**Naléhavé: Bezpečnostní upozornění pro terén FSN20149997**

**Návazné opatření týkající se aplikačního nástroje pro sternální implantát ZipFix™:  
Změny v návodu k chirurgické technice**

Popis dílu	Čísla dílů	Čísla šarží
Aplikační nástroj pro sternální implantát ZipFix™	03.501.080	Všechny aplikační nástroje 1. generace (šarže předcházející 8100630)

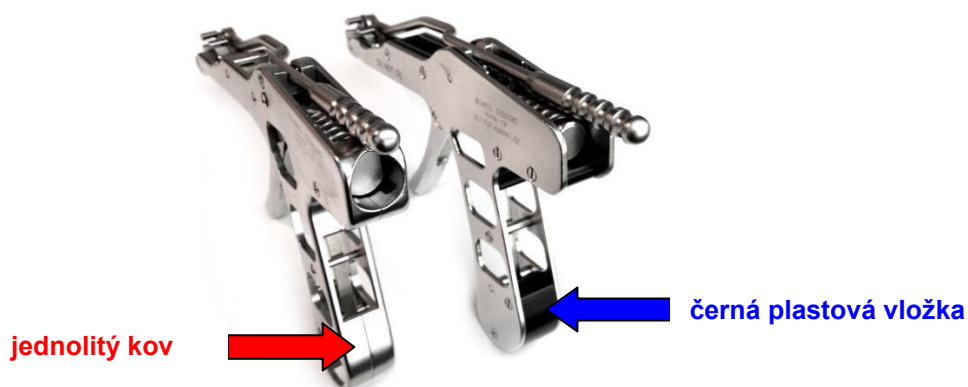
**POZNÁMKA:** Tento problém se týká pouze aplikačního nástroje 1. generace. Aplikační nástroj 1. generace lze rozeznat podle držáku, který je celý z nerezové oceli. Viz obrázky níže, které ukazují nástroje 1. generace a 2. generace.

Pokud v současné době používáte aplikační nástroj 1. generace pro implantát ZipFix™, **musíte** před přeštipnutím implantátu zcela uvolnit napínací spoušť. Dále po přeštipnutí implantátu vraťte štipací páku do její původní (uzamknuté) polohy a teprve poté použijte aplikační nástroj k utažení dalšího implantátu.

**Tabulka 1**  
**Aktualizovaný návod k chirurgické technice pro sternální systém ZipFix™**

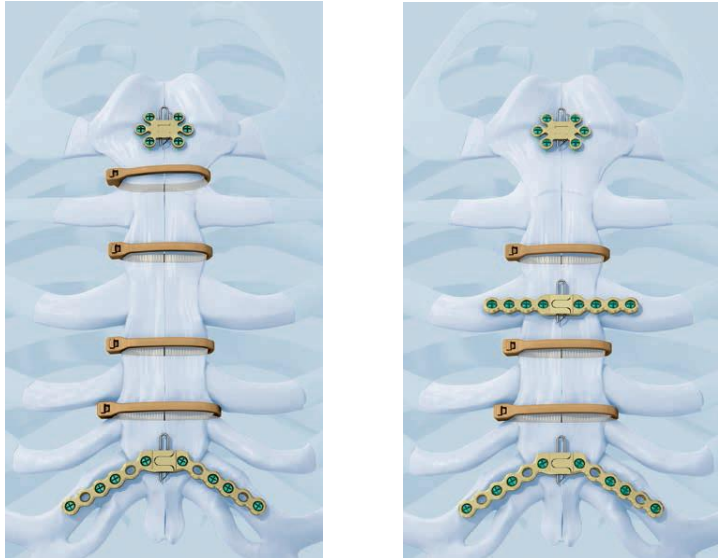
Nová verze		Předchozí verze	
<p>Nové:            Podrobné obrázky ukazují zamknutou a odemknutou pozici štípací páky.            Šipka ukazuje „Zamknutou pozici“.</p> 	14		
<p>Kapitola: Chirurgická technika            Oddíl: 5 Uzavřete sternální implantáty ZIPFIX</p> <p>Nové:  <b>„Zopakujte tento krok se zbývajících implantáty ZIPFIX. Odstraňte kleště, pokud jste je použili.“</b></p> <p>Aby se zdůraznilo, že se implantát nesmí přeštipovat pod napětím, byl přidán tento text:  <b>„Před zasunutím uštipnutého konce se ujistěte, že je implantát ZIPFIX správně orientován tak, že zoubkovaný povrch je v kontaktu se sternem.</b></p> <p><b>Při utahování implantátu nepoužívejte nadměrnou sílu. K utahování implantátu nepoužívejte kleště. Poškození v důsledku použití nadměrné síly nebo kleští může způsobit selhání implantátu.“</b></p>	12	<p>„Jehly z nerezové oceli se musí před uzavřením implantátů Sternal ZipFix odstranit, aby se zabránilo poškození zajišťovací hlavičky.“</p>	11

**Tabulka 1**  
**Aktualizovaný návod k chirurgické technice pro sternální systém ZipFix™**

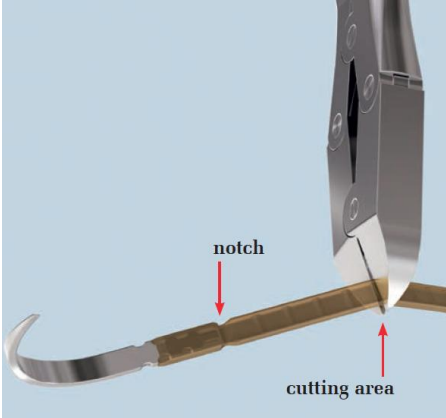
Nová verze		Předchozí verze	
Kapitola: Chirurgická technika Oddíl: 6 Utáhněte sternální implantáty ZIPFIX  Nové: Jsou zde uvedeny podrobné pokyny týkající se vztahu mezi napětím a štípáním. <b>„Štípací páka je zamknutá, pokud je zaklapnutá v západce.</b>  <b>Zasuňte uštípnutý konec implantátu do přední části aplikačního nástroje a posuňte aplikační nástroj dolů k zajišťovací hlavičce.</b>  <b>Je-li třeba, je možné implantát ZIPFIX znovu utáhnout, aby se dosáhlo požadované stability.</b>  <b>Upozornění: Nepřeštipujte implantát, dokud úplně neutáhnete všechny implantáty. Implantáty nelze po přeštipnutí utahovat. Nepřeštipujte implantát pod napětím.“</b>	13	<b>„Posuňte aplikační nástroj po volném konci implantátu dolů k zajišťovací hlavičce.</b>  Stiskněte spoušť, abyste implantát utáhli. Implantát by měl těsně nalehnout ke kosti.“	12-13
Nové: Přehledné obrázky ukazují orientaci správného umístění štípací páky. <div style="display: flex; justify-content: space-around; margin-top: 10px;">  </div>	13	Poznámka: Předchozí obrázek neukazoval štípací páku v plném rozsahu. To se v aktualizované verzi změnilo, aby byla vidět optimální orientace.	12
